SS 189 e SS 121

ITINERARIO PALERMO - AGRIGENTO

Lavori di ammodernamento del tratto Palermo - Lercara Friddi, lotto funzionale dal km 14,4 (km 0,0 del lotto 2) compreso il tratto di raccordo della rotatoria Bolognetta, al km 48,0 (km 33,6 del lotto 2 - svincolo Manganaro incluso), compresi i raccordi con le attuali S.S. n. 189 e S.S. n. 121

Report riepilogativo delle Modifiche Tecniche inserite in PV1

PROFILO LONGITUDINALE

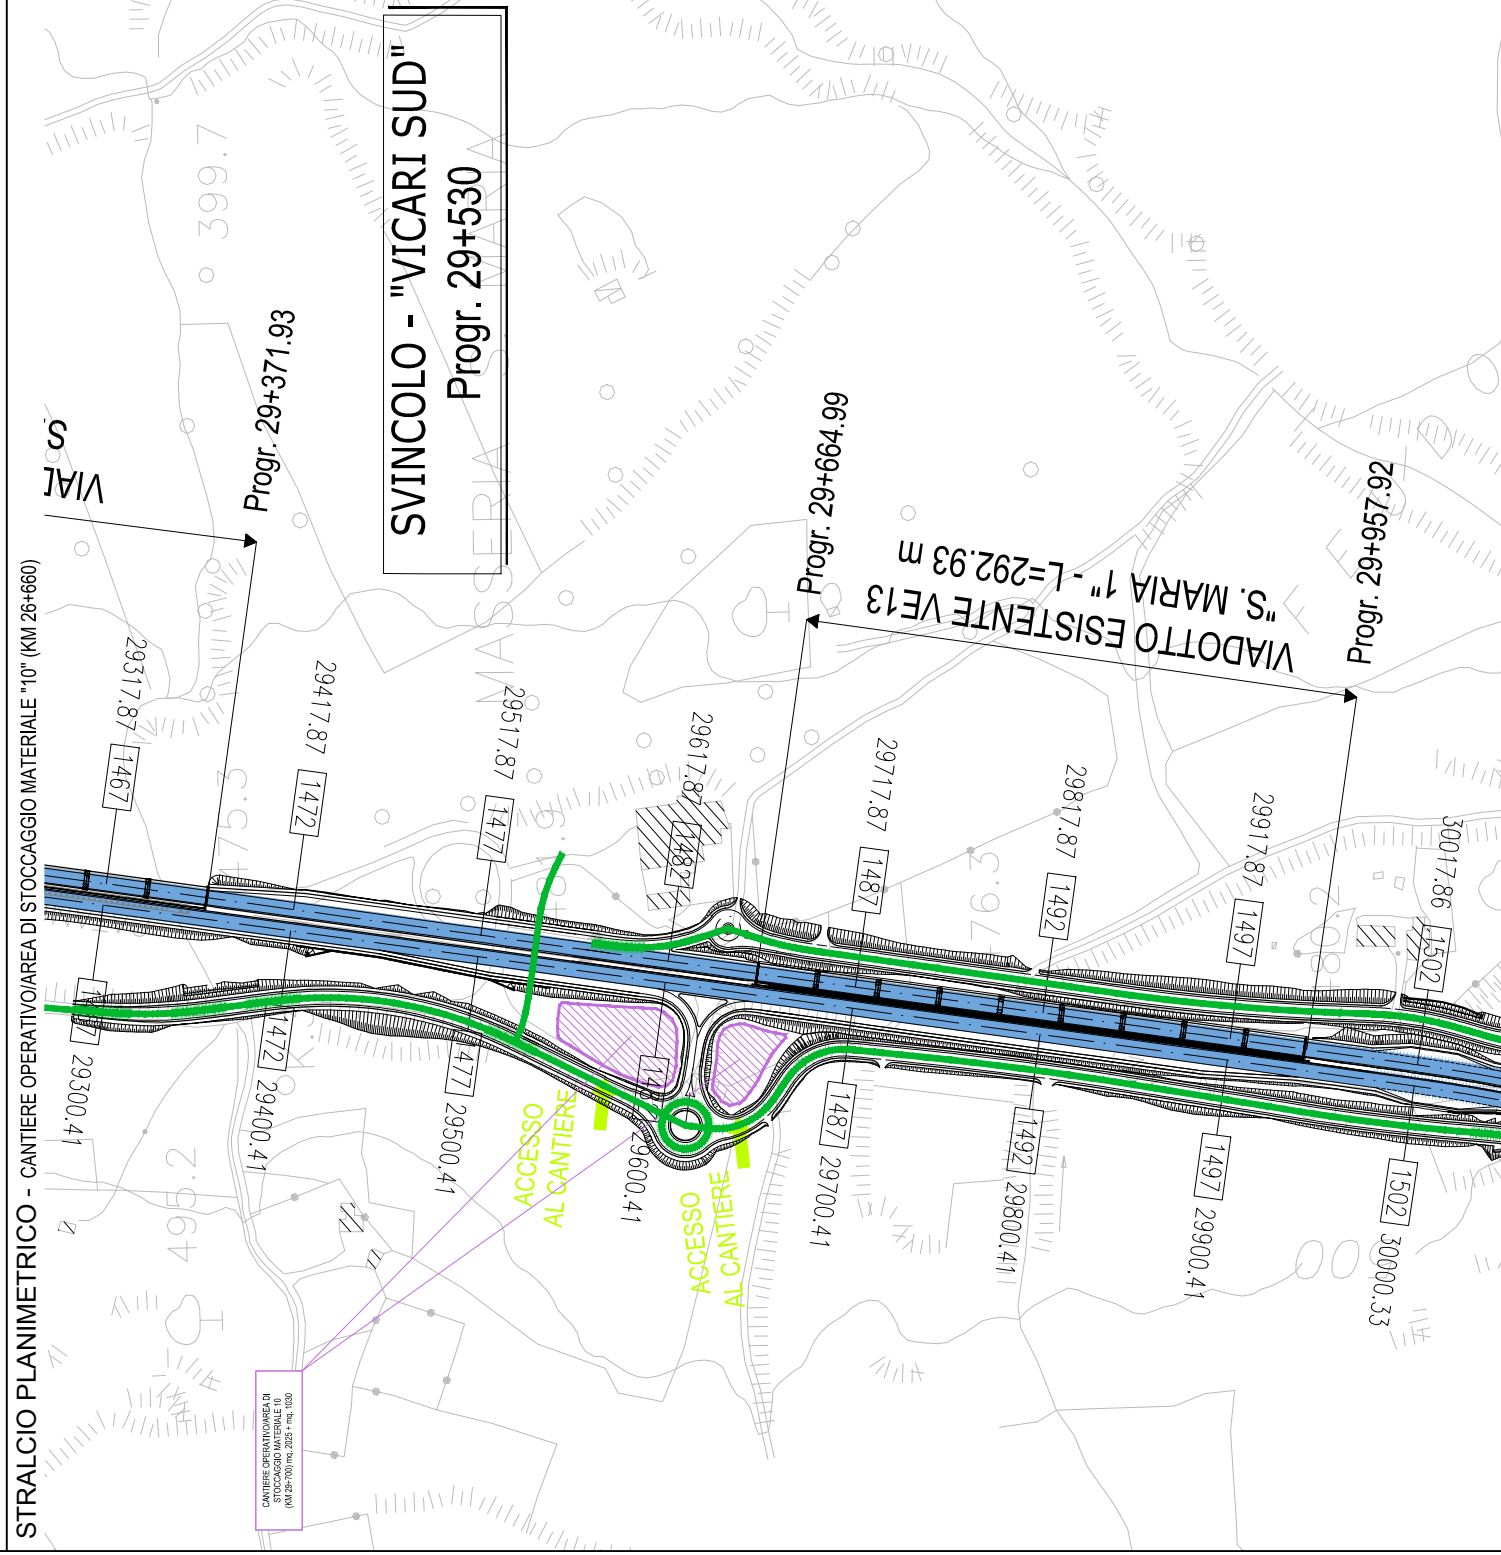
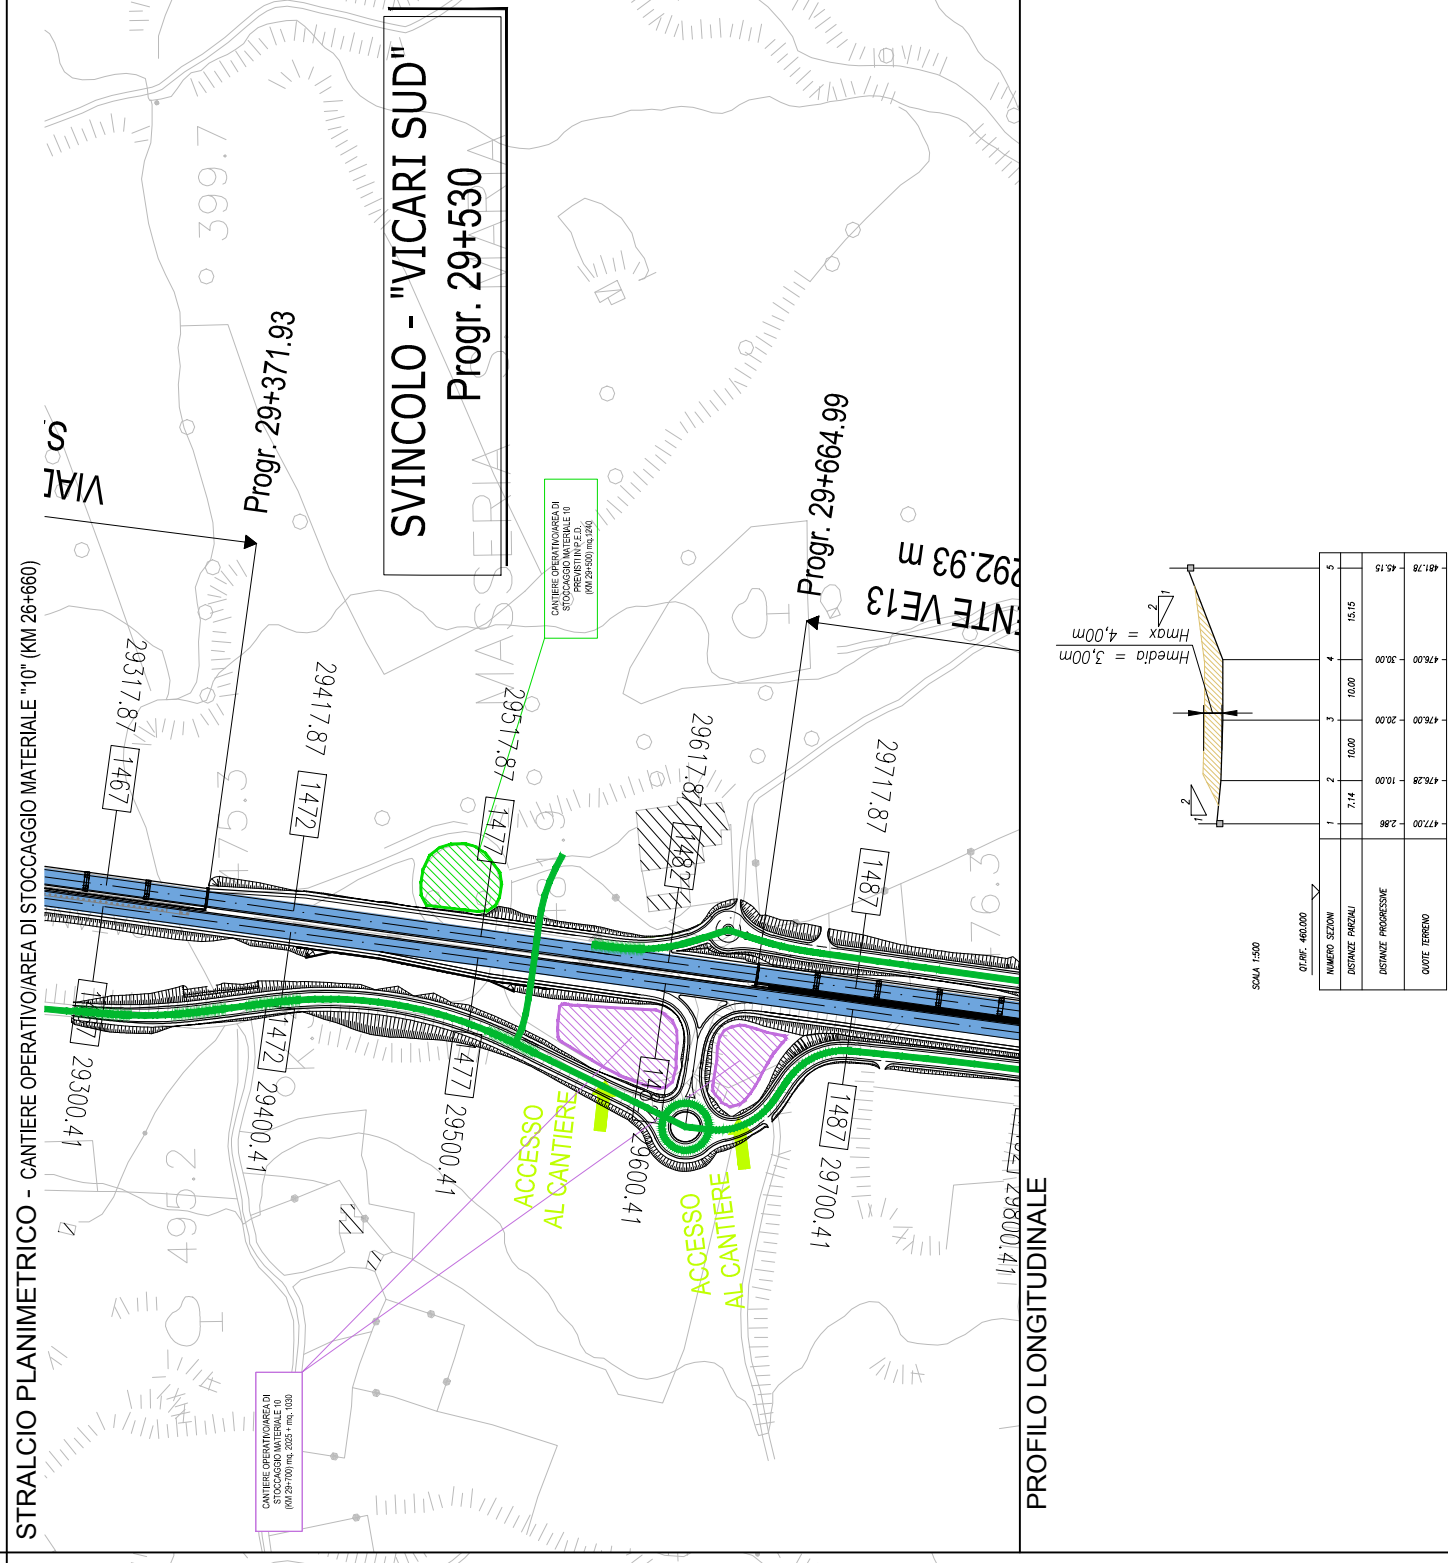
Si sottolinea, peraltro, che tale modifica comporta solamente una variazione quantitativa in aumento delle capacità di stoccaggio delle aree di deposito temporaneo di progetto esecutivo, senza alterare, a livello qualitativo, l'architettura del sistema di gestione delle materie nel suo complesso, che rimane inalterato rispetto alle previsioni progettuali originarie.

PLANIMETRIA

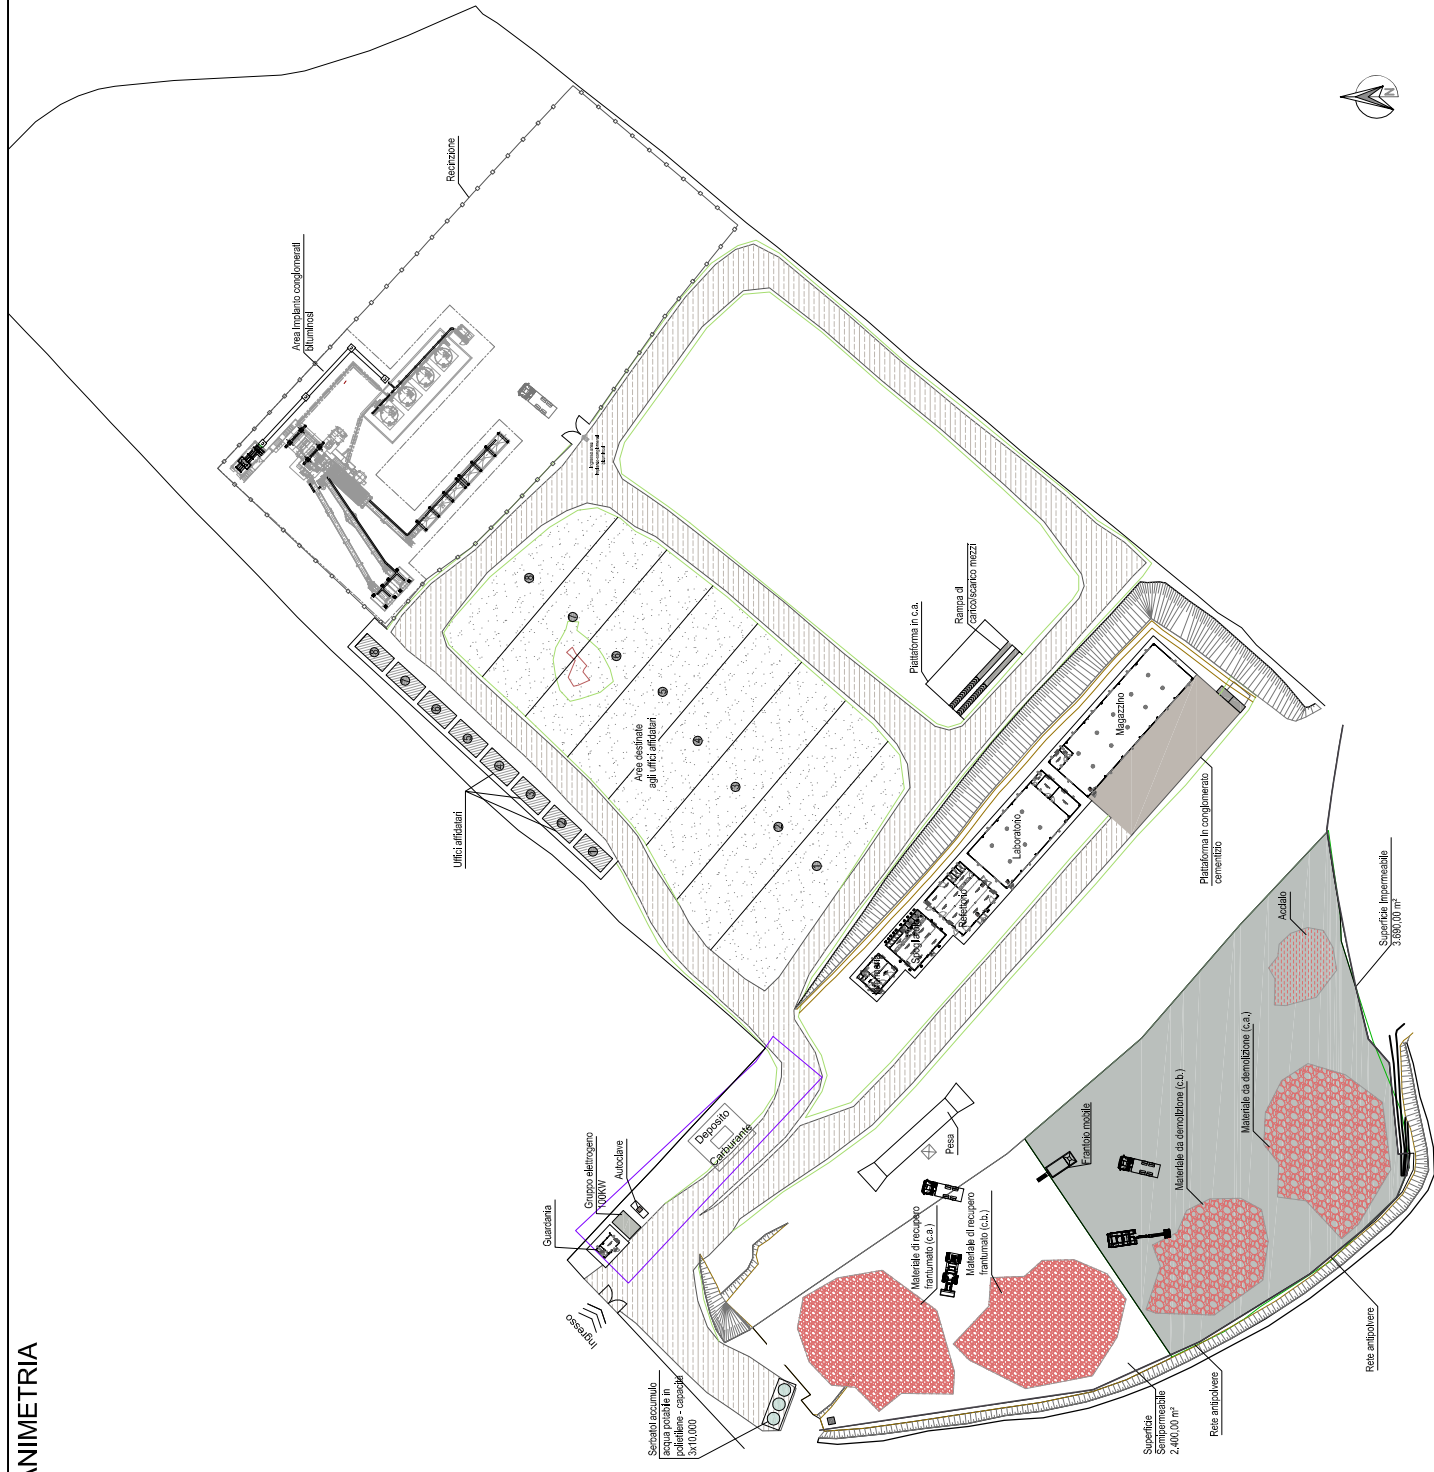
Con la modifica tecnica n. 76, il Contraente Generale ha proposto una variazione al piano di cantierizzazione del Progetto Esecutivo, relativamente all'area di cantiere puntuale denominata "Impianto di betonaggio + Platea di recupero demolizioni calcestruzzi e conglomerati bituminosi 3 (km 17+800)".

La modifica in questione consiste nell'installazione, nell'area di cantiere sopra individuata, di un impianto per la produzione di conglomerati bituminosi in luogo dell'impianto di confezionamento di conglomerati cementizi, previsto negli elaborati di cantierizzazione del Progetto Definitivo approvato dal CIPE, e presentato in C.d.S., nonché del Progetto Esecutivo approvato da ANAS.

La modifica, di carattere migliorativo, discende da considerazioni di carattere logistico, tecnico ed ambientale. L'utilizzo di un impianto di conglomerati bituminosi, posizionato in un'area interna e baricentrica rispetto al cantiere considerato nel suo intero sviluppo lineare di ca. 34 km, in luogo di impianti esterni allo stesso cantiere, consente di ottimizzare in riduzione i trasporti di materia prodotta, con conseguenti benefici in termini di:

- minori tempi di percorrenza dei mezzi di trasporto dall'impianto al luogo di stesa e, quindi, maggiore garanzia del mantenimento dei requisiti qualitativi e prestazionali del prodotto (temperatura del conglomerato bituminoso al momento della stesa);
- minor impatto dei trasporti sulla viabilità pubblica esterna al cantiere;
- ottimizzazione dei tempi di realizzazione della nuova pavimentazione stradale, con conseguente riduzione delle necessarie limitazioni temporanee alla circolazione (parzializzazioni di carreggiata, sensi unici alternati, ecc.) e quindi minor impatto sul traffico veicolare.

PROGETTO ESECUTIVO (OS47)

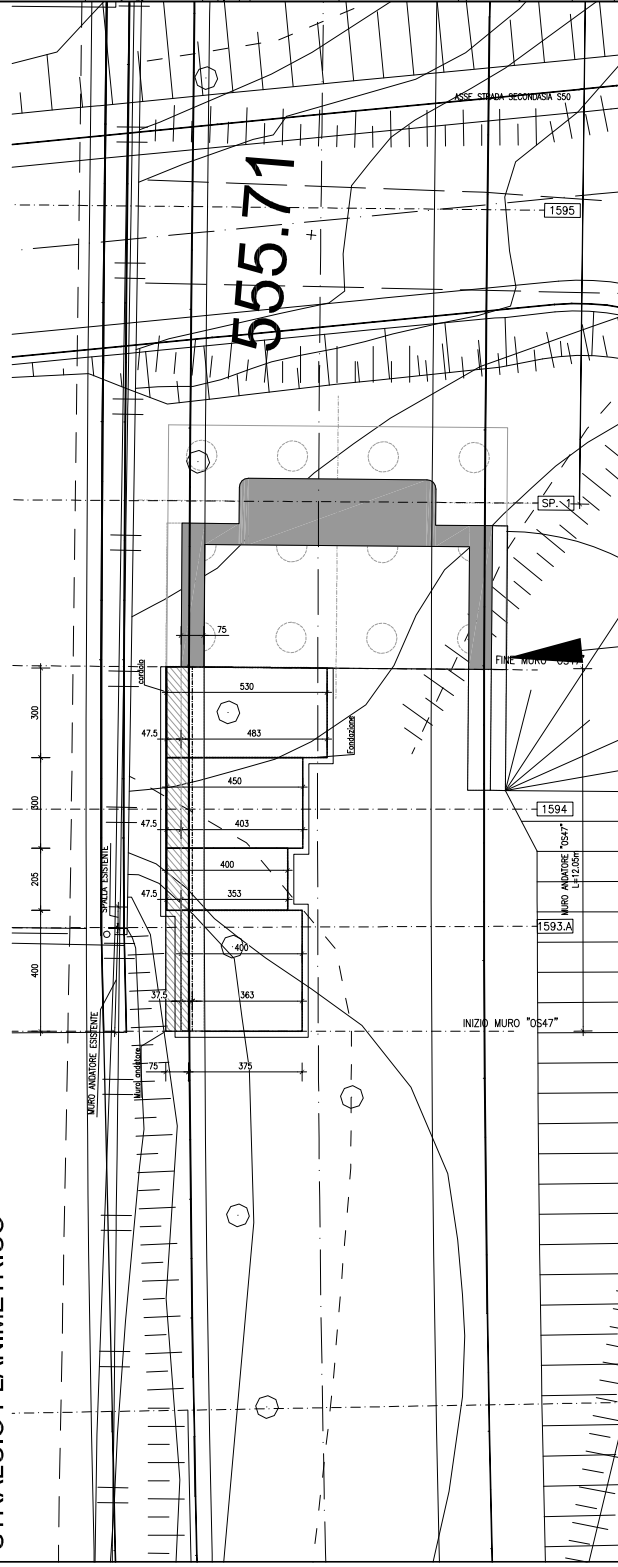
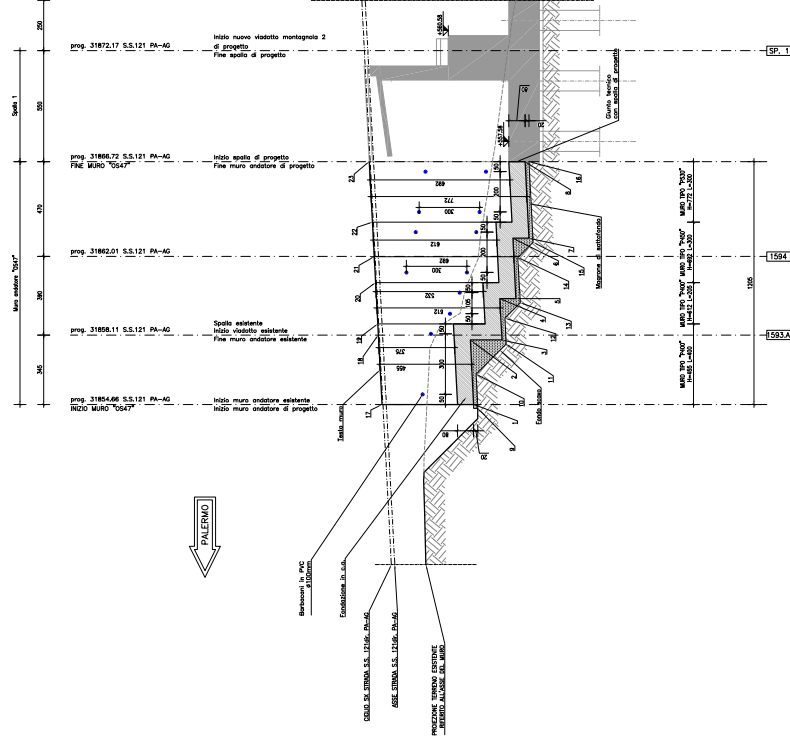
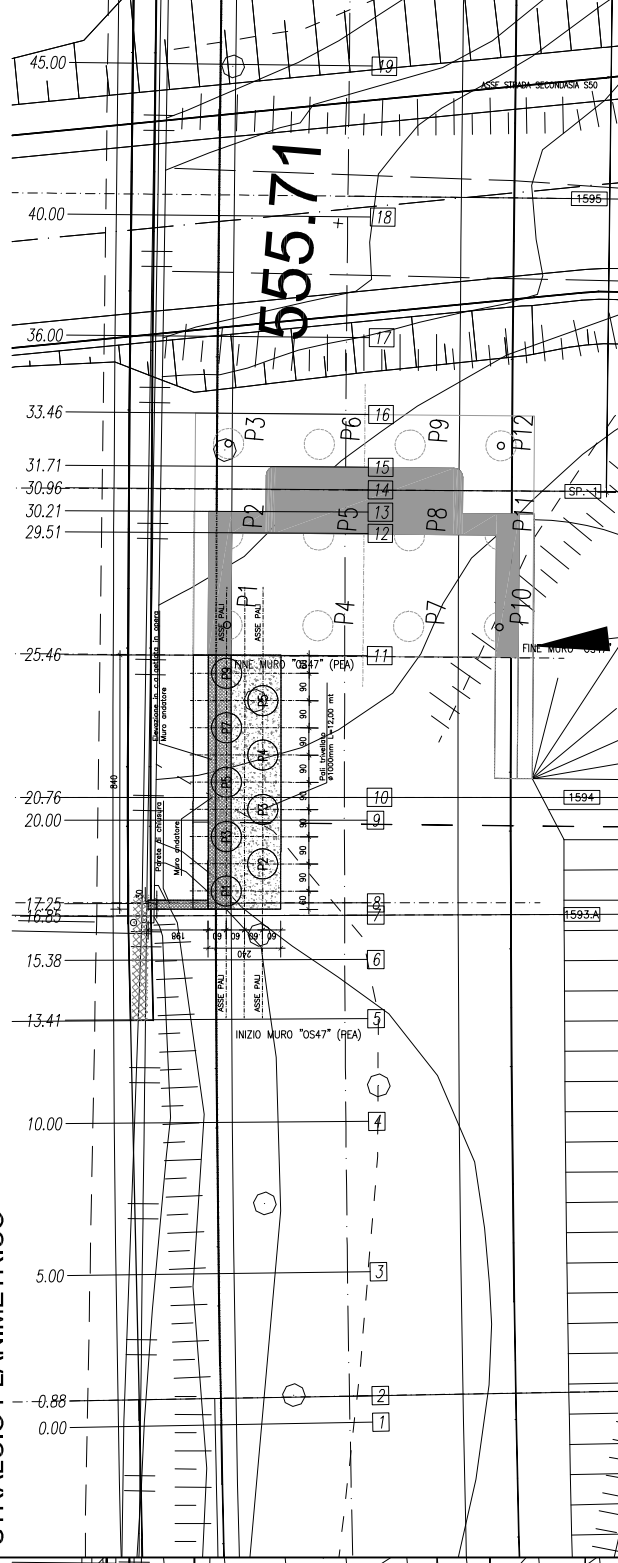
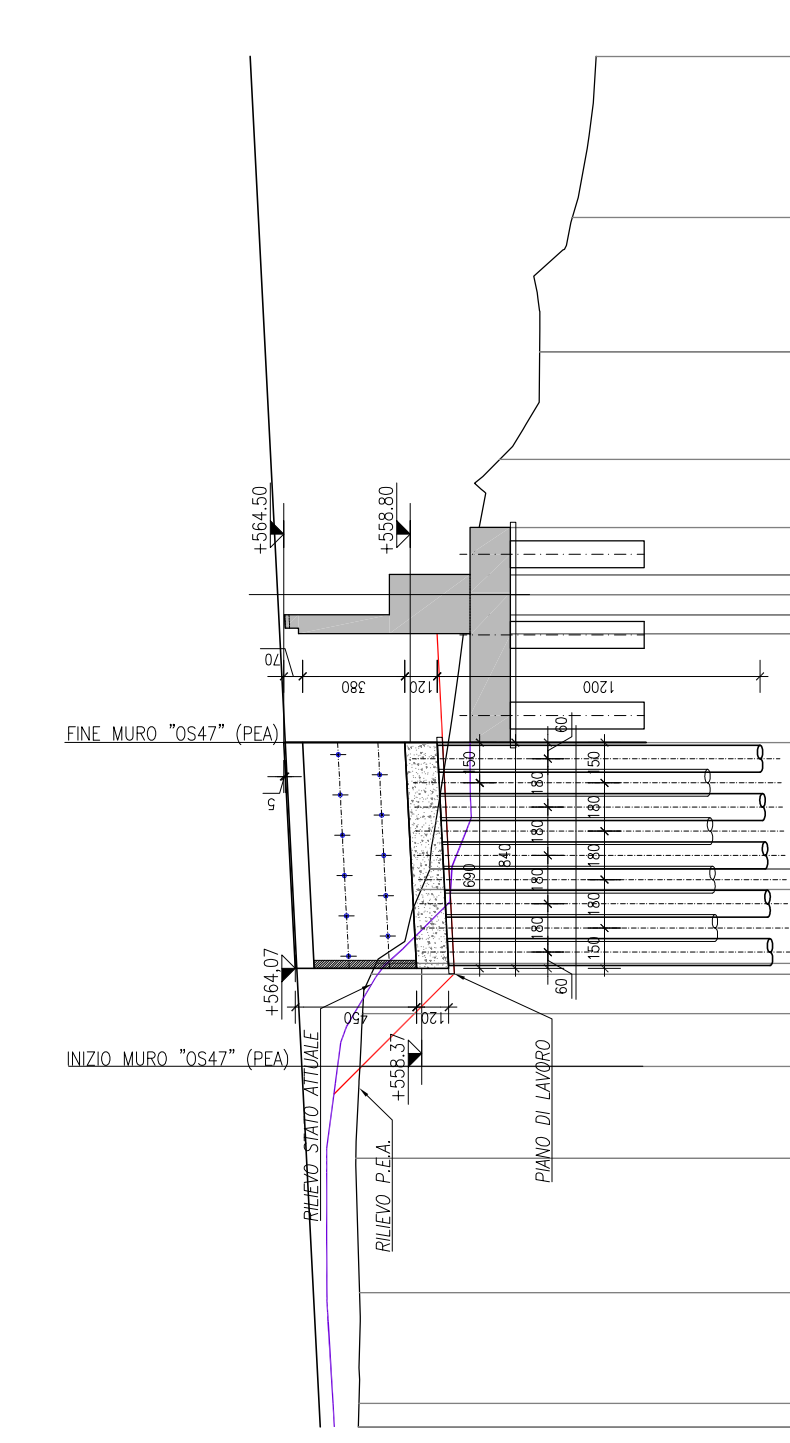
Oggetto della modifica tecnica n. 99 sono state le modifiche costruttive apportate alla geometria delle seguenti opere:

Le modifiche in argomento si sono rese necessarie in quanto, a seguito di sopralluoghi e sondaggi effettuati, si è potuto constatare come, nelle zone in cui era prevista la realizzazione delle opere in oggetto e nell'intorno delle stesse, fosse riscontrabile un evidente mutamento dello stesso stato dei luoghi, rispetto all'originario scenario investigato durante la fase di redazione del Progetto Esecutivo e sulla base del quale sono state progettate le opere oggetto di revisione. L'aspetto fondamentale, che ha portato alla modifica delle aree in cui insistono le opere, è riconducibile ai dissesti che si sono

Nel PEA le opere OS47-OS48-OS51 consistevano di fatto in muri di sostegno in c.a., di proseguimento della spalla del nuovo viadotto in progetto.

Con la modifica proposta si è previsto di adottare una soluzione costruttiva alternativa ai muri in c.a., prevedendo la realizzazione di paratie di pali su cui vengono attestati i muri di sostegno, per il contenimento del rilevato.
